# Mémoire en réponse

## Groupe Edouard Denis - Projet BOURNY LAVAL

Ce document vise à répondre aux recommandations contenues dans l'avis délibéré du 28 novembre 2022 de la Mission régionale d'autorité environnementale Pays de la Loire.

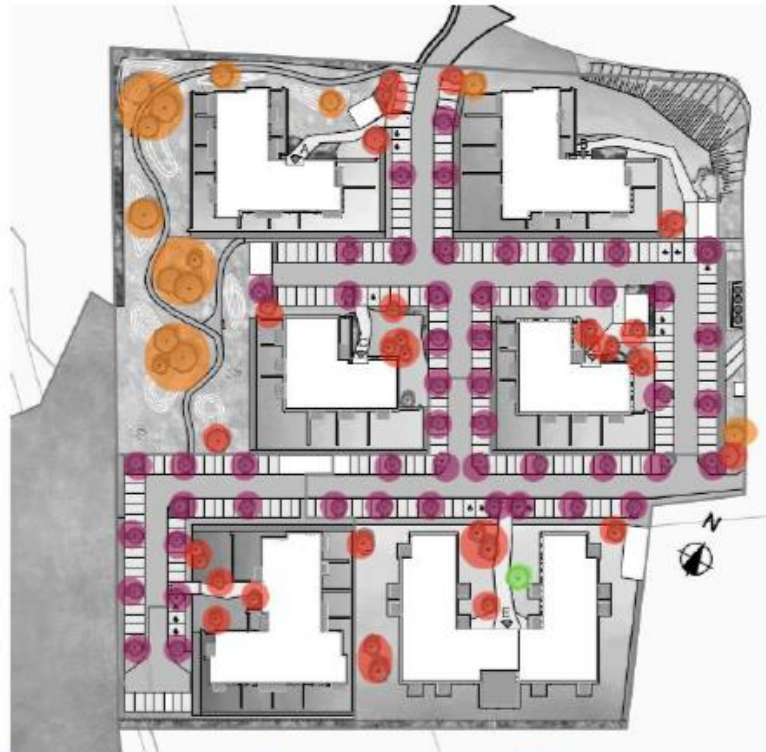
"Les haies bocagères et les arbres isolés sur et en périphérie du site présentant un intérêt seront préservés et intégrés au projet. Une percée de 10 m linéaires est nécessaire en partie nord pour la création d'une voirie. Le dossier affirme par ailleurs que des haies vont être replantées. Toutefois, le dossier ne fournit pas d'illustration cartographique permettant de repérer les espaces préservés, et il ne précise pas les linéaires et les arbres effectivement concernés par les suppression/préservation/plantations.

- l'ensemble des trames végétales existantes seront conservées, et surtout renforcées par la plantation de nouveaux sujets, afin d'une part que l'écran végétal existant entre les constructions avoisinantes et les nouvelles constructions continue de jouer son rôle, et d'autre part de limiter les incidences sur la biodiversité ;
- seule une bande d'une longueur d'environ 10 m sera supprimée pour permettre l'accès depuis le nord (en rouge sur la carte ci-dessous).

La carte ci-dessous, présentée dans l'étude d'impact, permet d'identifier les trames végétales conservées en principe (sauf si arbre malade et/ou fragilisé) :

Figure 1 : Plan de localisation des impacts

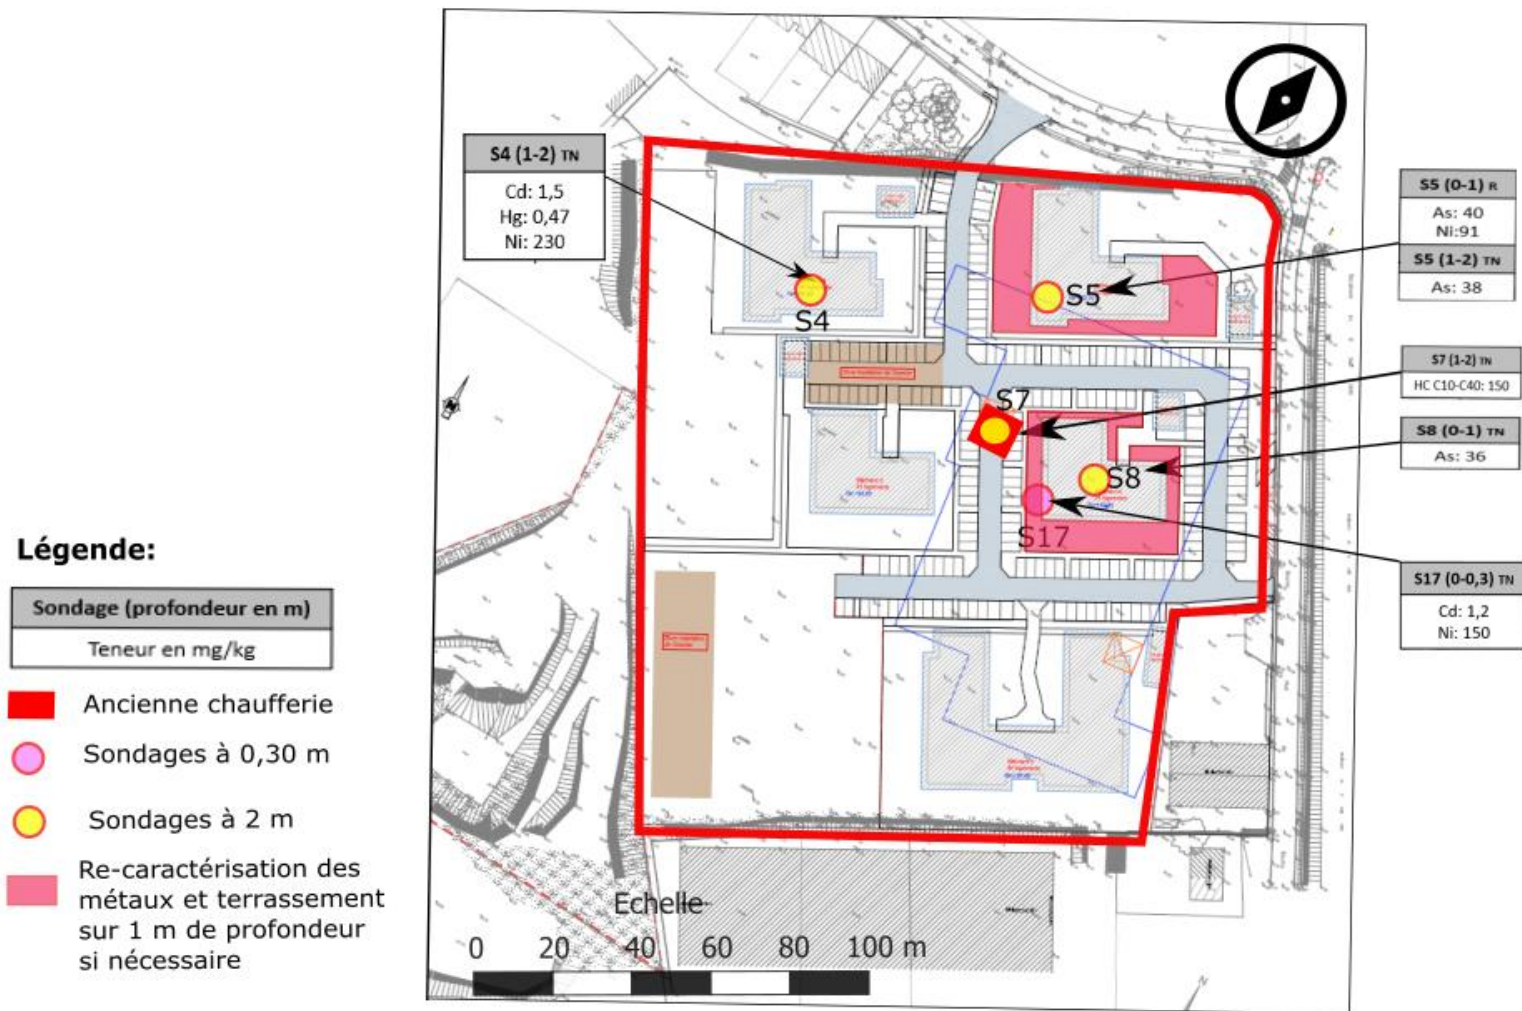
*"Aucune restriction d'usage n'est prévu sur la parcelle DH4 après mise en oeuvre du plan de gestion. Toutefois, la MRAe relève qu'aucune mesure de suivi n'est envisagée pour s'assurer de l'absence de traces résiduelles de pollution ou de remontées ultérieures.*

***La MRAe recommande de prévoir des mesures de suivi de la pollution au droit des secteurs les plus sensibles et sur une période pertinente, notamment sur la zone qui accueillera les jardins privatifs et les espaces verts".***

Les anomalies sont présentées sur le plan ci-dessous en rapport avec le plan des terrassements à réaliser pour l'aménagement et la construction du projet.

2 anomalies en métaux sont identifiées à proximité ou au droit de jardin privatif. Il s'agit des sondages S5 et S17. Les emprises concernées sont entourées en rouge sur le plan de la figure 1.
